„FIIN” Firma Inżynierska Inwestycje – Nieruchomości 05-123 Chotomów k/Warszawy, ul. gen. Lucjana Żeligowskiego 27/6 tel./fax (22) 772-22-20, tel. kom. 508-663-548, e-mail: fiin@op.pl	
Inwestor: Zarząd Powiatu Legionowskiego 05-119 Legionowo, ul. gen. Władysława Sikorskiego 11	Umowa: IDR.273.18.2020.SS1 z dnia 02.04.2020 r.
Zadanie inwestycyjne: Przebudowa dróg powiatowych	
Temat opracowania: Poprawiony projekt tymczasowej organizacji ruchu na okres przebudowy drogi powiatowej Nr 4303 W ul. Fortowa w msc. Beniaminów w zakresie budowy urządzeń odwadniających	
Stadium: tymczasowa organizacja ruchu	Branża: OR
Treść rys.: Plan sytuacyjny oznakowania	Skala: 1 : 500
Zespół autorski: – opracowała – inż. Grażyna Zielińska – projektował: mgr inż. Lech Zieliński – upr. bud. w spec. konstr.-inżynierskiej zakresie dróg: wyk. Nr 31/75 i proj. St-967/76	Podpisy:
Właściciel „FIIN” – mgr inż. Lech Zieliński	
Chotomów – 02 października 2020 r.	Rys. Nr 2

1. Czasową organizację ruchu przedstawioną w projekcie o numerze ewidencyjnym

RIR. 7120.2.404.2020.PM.1

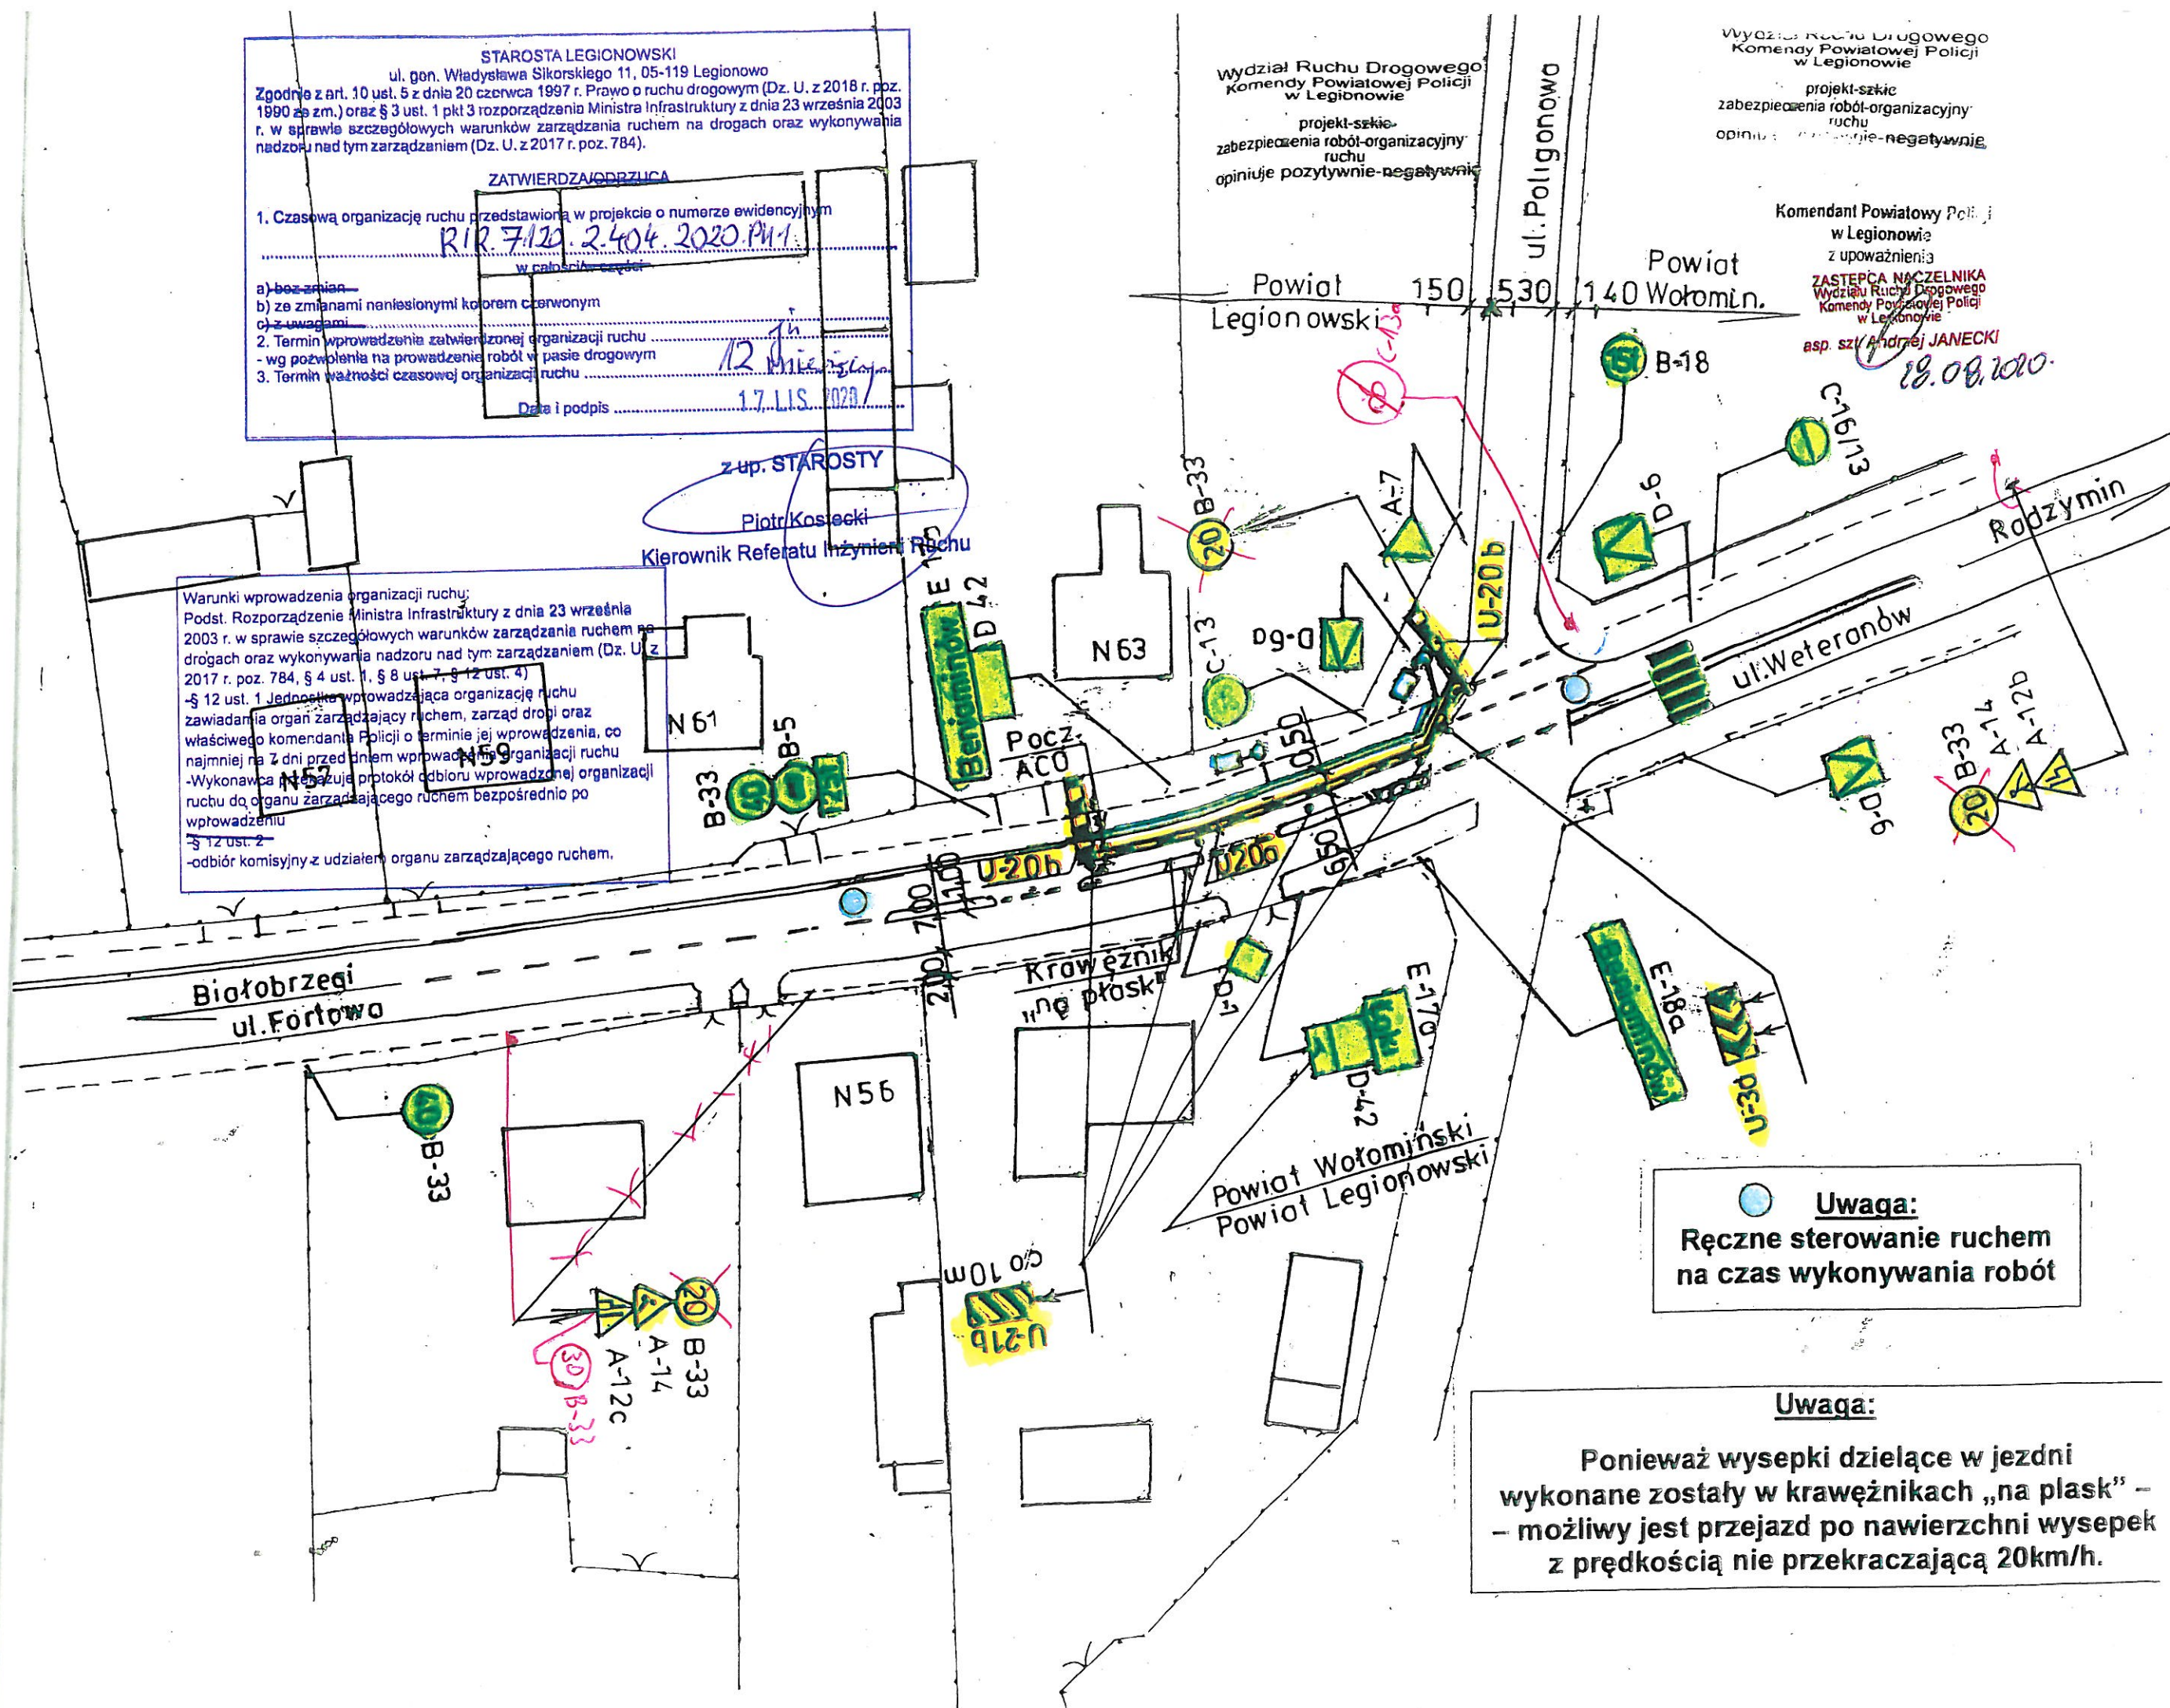
Uwaga:
Ręczne sterowanie ruchem
na czas wykonywania robót

Uwaga:
Ponieważ wysepki dzielące w jezdni
wykonane zostały w krawężnikach „na płask” –
– możliwy jest przejazd po nawierzchni wysepek
z prędkością nie przekraczającą 20km/h.
